志賀原子力発電所2号炉 敷地周辺の地質・地質構造について

敷地周辺(海域)の断層の評価 (コメント回答)

2025年3月21日 北陸電力株式会社

コメントNo.78

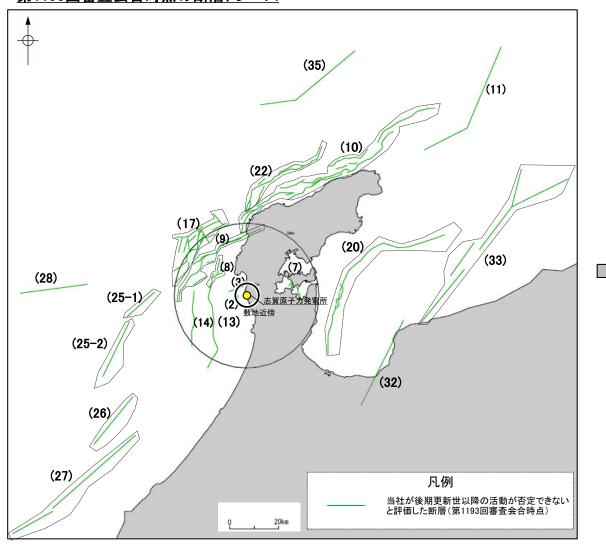
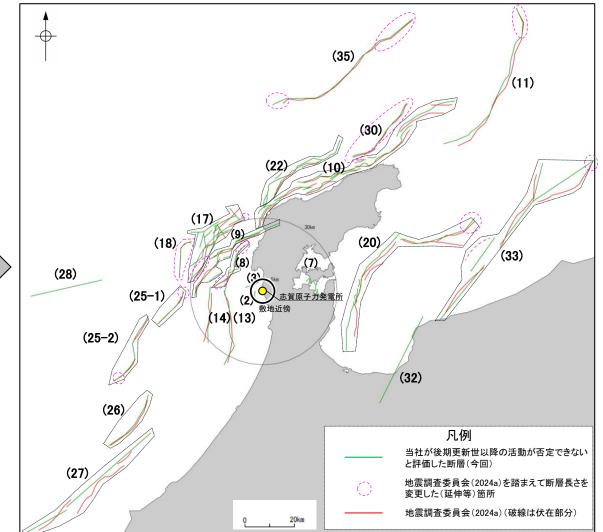
今後の事業者の断層, 地震動及び津波の各 評価の審査会合において,地震調査委員会 の長期評価をどのよう に扱い評価しているの かを明確に説明するこ と。

- 〇敷地周辺(海域)の断層の評価にあたっては,国交省ほか(2014),文科省ほか(2015)などの政府機関により評価された主要な文献[※]に加え,地震調査委員会 (2024a)についても重要な知見と位置づけることとし,地震調査委員会(2024a)で評価された全38本の断層のうち,志賀原子力発電所を中心とする半径100kmの範囲の断層の18本(活断層16本,短い活断層2本)を評価対象断層として抽出した。
- 〇抽出した18本の断層について、当社のこれまでの評価(第1193回審査会合)との対応関係を確認するとともに、断層長さについて再評価を行った。
- 〇再評価にあたり、地震調査委員会(2024a)の重要性を考慮し、同委員会が評価した断層長さを下回ることがないよう検討した。再評価結果を、下図及び次頁表に示す。 (再評価結果の概要)
 - ・検討対象18本のうち16本の断層は、当社がこれまで断層名を付して個別に評価を行っていた断層に対応している(次頁表参照)。
 - ・上記16本のうち7本の断層は、地震調査委員会(2024a)を踏まえても、既往評価に変更はない(区分①)。
 - ・上記16本のうち9本の断層は,地震調査委員会(2024a)が当社の既往評価よりも長く評価していることから,地震調査委員会(2024a)を踏まえ,断層長さを延伸させた(区分②)。また,そのうち3本の断層は,地震調査委員会(2024a)以外の文献も踏まえ,断層長さをさらに延伸させた(区分④)。
- ・検討対象18本のうち2本の断層は、当社がこれまで断層名を付して個別に評価を行っていない断層であるが、地震調査委員会(2024a)を踏まえ、個別の断層として新たに断層名を付し断層長さの評価を行った(区分③)。

コメントNo.79の回答

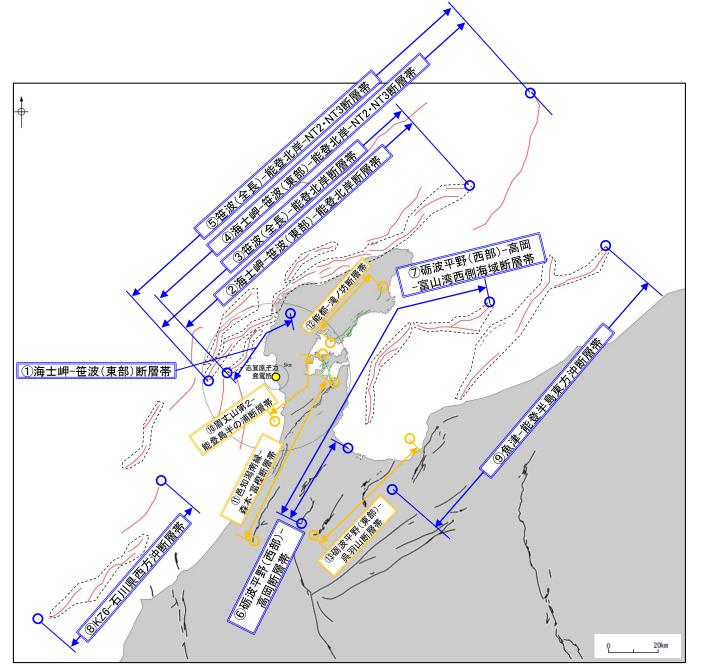
地震調査委員会の長期 評価にある「隣接している 活断層帯または活断層は 部分的に同時に活動する 可能性を否定できない」 について、事業者の評価 において、どのように扱っ たのかを説明すること。 【回答の概要】(P.339, 340, 342, 344, 349, 350)

- 〇敷地周辺に分布する断層は近接して分布する断層が多く、それらがひずみ集中帯(岡村、2007b)に位置していること及び地震調査委員会(2024a)は「隣接している活断層帯または活断層は部分的に同時に活動する可能性を否定できない」としていることを踏まえ、政府機関による断層の同時活動の評価を反映した連動の組合せ以外に、連動を考慮すべきものがないかを確認するため、追加の連動評価を行った。
- 〇追加の連動評価にあたっては、地形及び地質構造、断層の活動履歴等に基づき、同時活動する可能性があるか否かについて総合的に評価を行った。同時活動する可能性がある断層の組合せのうち、主断層ー主断層の関係と判断したものについては、「連動を考慮する」こととした。
- 〇部分的に同時活動する可能性を否定できない複数の断層について、連動を考慮する際には、安全側の観点から、それらの断層全体を一連の断層として評価した。
- 〇追加の連動評価の結果, 敷地周辺(海域)の断層では,「①海士岬-笹波(東部)断層帯」,「②海士岬-笹波(東部)-能登北岸断層帯」,「③笹波(全長)-能登北岸断層帯」,「④海士岬-笹波(東部)-能登北岸-NT2・NT3断層帯」,「⑤砺波平野(西部)-高岡断層帯」,「⑦砺波平野(西部)-高岡-富山湾西側海域断層帯」,「⑧KZ6-石川県西方沖断層帯」及び「⑨魚津-能登半島東方沖断層帯」の9ケース, 敷地周辺(陸域)の断層では,「⑩眉丈山第2-能登島半の浦断層帯」,「⑪邑知潟南縁-森本・富樫断層帯」,「⑰能都-滝ノ坊断層帯」及び「⑬砺波平野(東部)-呉羽山断層帯」の4ケース, 計13ケースの連動を考慮した。

コメントNo.80の回答

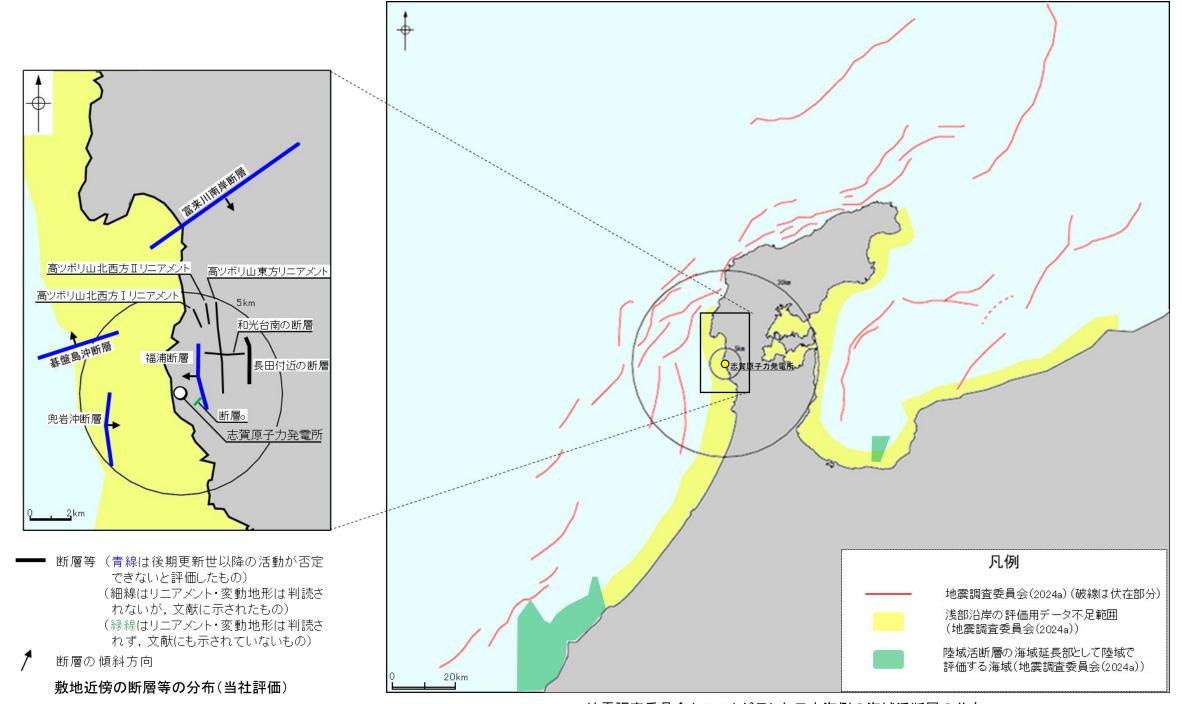
[3] 敷地近傍海域の断層の既往評価への影響

- 〇敷地近傍海域の断層(兜岩沖断層, 碁盤島沖断層)は, 地震調査委員会(2024a)の浅部沿岸の評価用データ不足範囲に分布している。 よって, 地震調査委員会(2024a)には兜岩沖断層, 碁盤島沖断層に対応する断層が図示されていないことから, 当社の既往評価に影響 はない。
- 〇ただし、今後、敷地近傍断層に関連する新たな知見が公表された場合は、審査会合で説明していく。

コメントNo.67

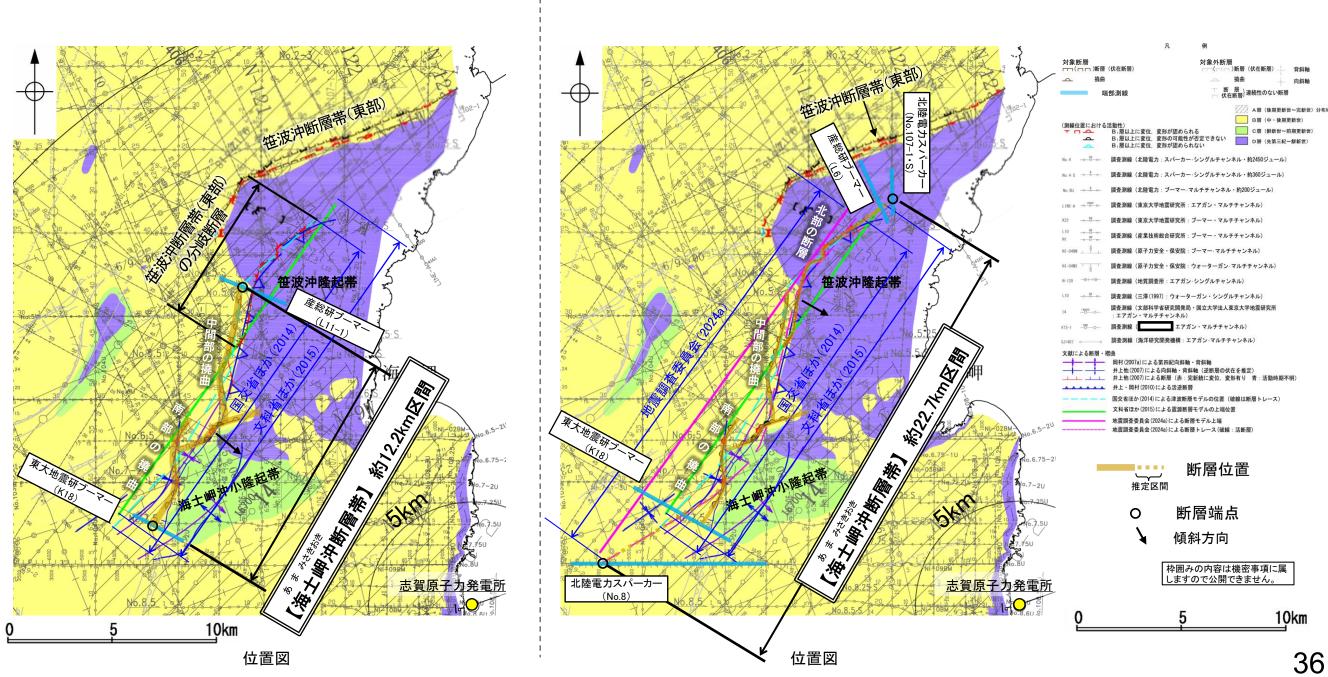
事業者が笹波沖断層帯(東部)の分岐断層と評価している断層は、地質構造等を踏まえると海士岬沖断層帯と一連の構造と考えられる。また、海士岬沖断層帯の長さについて、文献では専門家の合意形成のもと、18.4kmと評価されている。一方、事業者は海士岬沖断層帯の長さを12.2kmと評価している。文献より短く評価するのであれば、明確なデータを示すこと。

- 〇第1193回審査会合時は、笹波沖隆起帯内の断層構造について、佐藤ほか(2007a)が笹波沖断層帯(東部)と分岐の関係にあるとしていること、海士岬沖断層帯の中間部及び南部と構造形態や隆起帯との位置関係が異なること等から、笹波沖断層帯(東部)の分岐断層と評価していた。
- 〇しかし, この区間は海士岬沖断層帯の中間部と近接して分布していることや文献(国交省ほか(2014), 文科省ほか(2015)及び地震調査委員会(2024a))が海士岬沖断層帯として評価していることも踏まえ, 海士岬沖断層帯の北部として評価することとした。
- ○断層長さは,海上音波探査の結果から,L6測線が北東端,K18測線が南西端と評価できるが,上記の文献がこれらの測線を越えて海士岬沖 断層帯を図示していることから,その延長方向で断層等が認められないことを確認したNo.107-1・S測線を北東端,No.8測線を南西端とし,約 22.7km区間を評価した。

コメントNo.70の回答

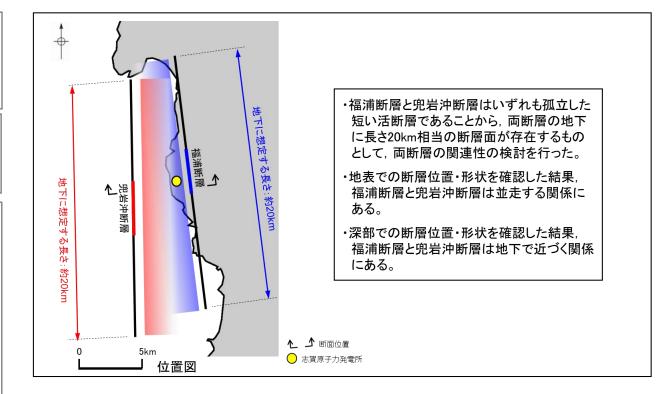
コメントNo.69で整理 した内容を福浦断層 と兜岩沖断層の連動 の検討結果に反映す ること。 【回答の概要】(P.425~427, 434, 441)

- ・福浦断層と兜岩沖断層の同時活動を考慮した文献はなく、両断層間に連続する断層は認められないものの、同じ別所岳安山岩類中に向かい合い近接して分布する。また、両断層は断層面の傾斜方向が異なり、地下で断層面が近づく関係にある。
- ⇒福浦断層と兜岩沖断層は同時活動する可能性があると評価した。

コメントNo.71の回答

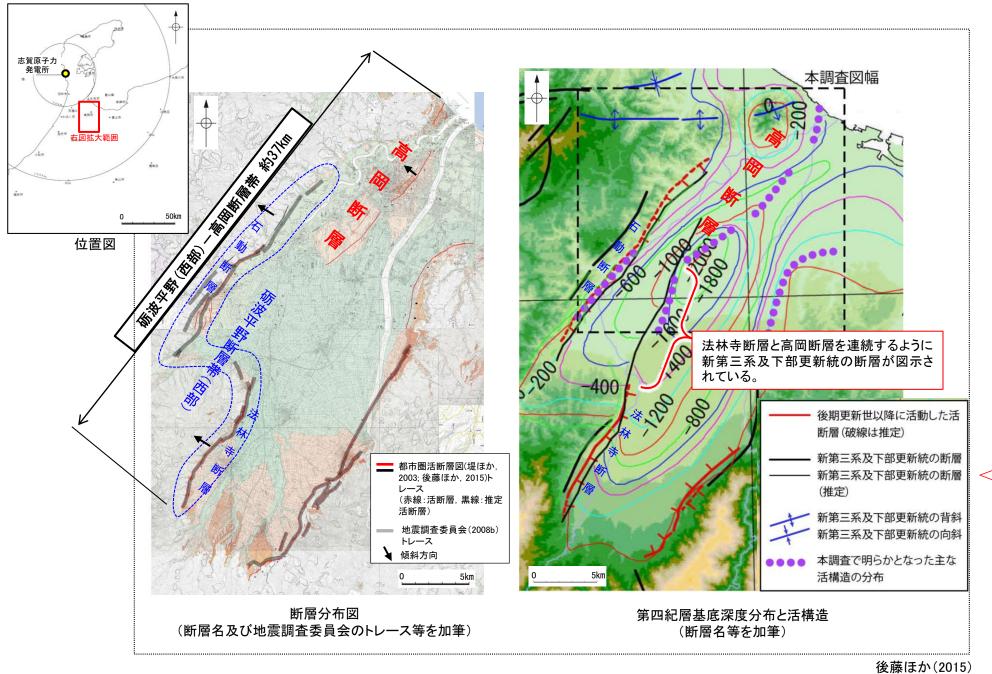
砺波平野断層帯(西部)とその北方に近接 して分布する高岡断層について連動の検 討対象として選定した上で、検討結果につ いて説明すること。また、その結果を踏ま えて、さらに北方に分布する富山湾西側海 域断層との連動の検討結果についても説 明すること。 【回答の概要(1/2)】(P.340, 342, 586~597)

- <砺波平野断層帯(西部)と高岡断層の連動の検討>
- 〇後藤ほか(2015)が示した高岡断層(下左図)は、砺波平野断層帯(西部)の北東方に近接して分布することから、両断層を連動の検討対象として選定した。
- 〇検討の結果,後藤ほか(2015)では両断層の連続性について具体的な記載はないが,第四紀層基底深度分布図(下中図)を見ると,砺波平野断層帯(西部)を構成する法林寺断層と高岡断層を連続するように新第三系及下部更新統の断層が図示されている。また,竹内ほか(2023)は,高岡断層は砺波平野断層帯を構成する断層と記載している(下右図)。
- 〇以上のことから、両断層が一連の断層の可能性があり、同時活動する可能性が否定できず、両断層の連動を考慮することとし、「砺波平野(西部)-高岡断層帯」として約37km区間を評価した。
